Notat om utbetring av Eide-krysset

Eide-krysset

Regulert kryssløysing

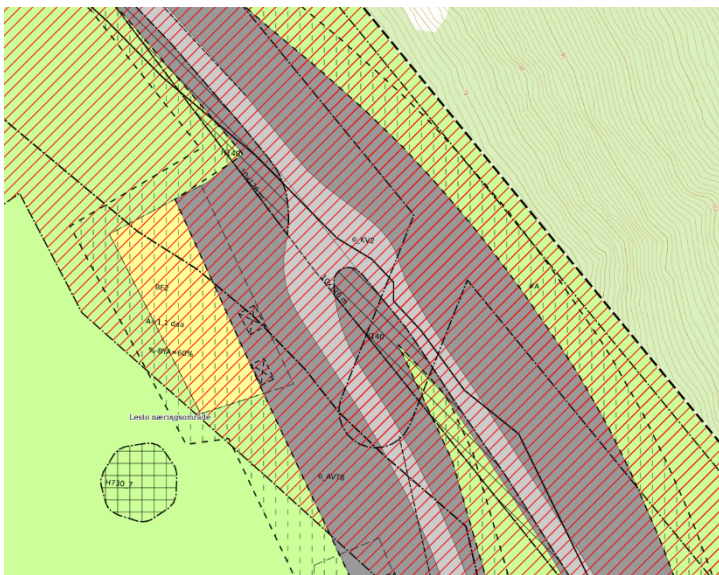
Regulert løysing er ikkje ei fullgod løysing, men det som ein fekk til innanfor eit avgrensa område. Regulert løysing oppfyller difor ikkje trafikktryggleiken tilstrekkeleg etter N100 med tanke på sikt, svingradius og horisontalkurvatur.

Reguleringsplanen legg opp til at geometrien i sekundærvegen vert utvida i breidda og at sekundærvegen får ein mindre krapp vinkel på primærvegen, i tillegg til at sekundærvegen vert heva noko. Sikt krav i krysset vil likevel ikkje vere oppfylt. Det vil vere behov for å etablere rekkverk i siktsonene, og dette krev fråvik.

Den nye kryssutforminga gjer at lastebilen kjem meir vinkelrett på primærvegen enn i eksisterande kryss, men sidan det ikkje er god nok plass mellom siste horisontalkurve og primærvegen vil ikkje lastebilar kunne stå heilt vinkelrett på primærvegen.

Sidan køyretøy ikkje kjem heilt vinkelrett på primærvegen i krysset, vil det vere vanskeleg å få tilstrekkeleg sikt ut høgre sidevindaug. Samtidig vil mest sannsynleg blindsona i spegelen gjere at det heller ikkje er mogeleg å få sikt ved hjelp av spegelen. Difor kan det tenkast at den nye kryssutforming forverrar sikta i retning Mannseidet for dei store køyretøya. Ein slik situasjon gjev auka risiko for trafikkulukker, noko som er svært negativt for trafikktryggleiken i det regulerte krysset samanlikna med eksisterande utforming.

Det regulerte krysset har ei vidare utforming pga. auka svingareal, og dette kan gjere krysset meir utflytande for mindre køyretøy. Det regulerte krysset gjev marginal betring av situasjonen og det er anleggsteknisk vanskeleg å gjennomføre utbygging innanfor regulert løysing.

Eksisterande kryssutforming der dagens betongrekkverk er erstatta med transparent stålrekkverk

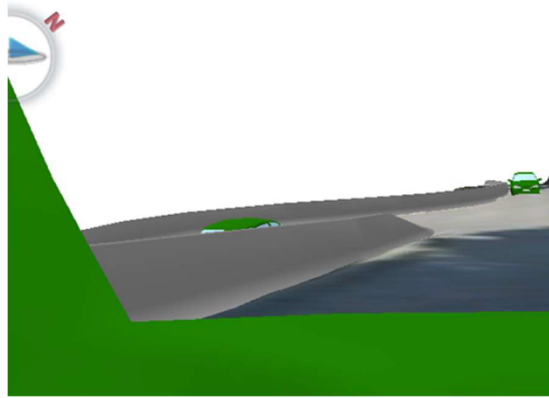
Valt løysing er eit moderat utbetringalternativ der vi beheld dagens geometri i størst mogeleg grad, bytter ut rekkverket og gjer mindre utbetringar for å sikre betre sikt og framkomme i krysset, og dermed betre trafikktryggleik i krysset.

Sjølv om utskifting av betongrekkverket med eit meir transparent stålrekkverk ikkje åleine løyser siktutfordringane i krysset, kan tiltaket bidra til eit tryggare kryssmiljø. Dette gjeld også for større køyretøy, sjølv om dei fleste av dei store køyretøya ser over rekkverket i sjølve kryssområdet i eksisterande situasjon. Sikta vidare i retning Selje er i dag eit sikthinder som vil verte redusert ved stålrekkverk. I tillegg til å bytte ut betongrekkverket, vil det samtidig vere viktig å halde vegetasjonen nede slik at buskar og tre ikkje reduserer sikta.

Sikta i krysset vil fortsett vere redusert, men det transparent rekkverk vil gjere det lettare å oppdage køyretøy gjennom konstruksjonen. Dette inneber at trafikantar kan sjå køyretøy som kjem frå Selje og Mannseidet tidlegare enn med dagens betongrekkverk. Stålrekkverk vil gje betre sikt og eit klart tryggare kryssmiljø samanlikna situasjonen med eksisterande betongrekkverket.

Vestland fylkeskommune meiner nytt forslag til rekkefølgekrav i pkt. 11.2.3.2 a) er oppfylt ved å bytte eksisterande betongverk med stålrekkverk, slik det er skildra ovanfor. Sikta og trafikktryggleiken i Eide-krysset vert betra.
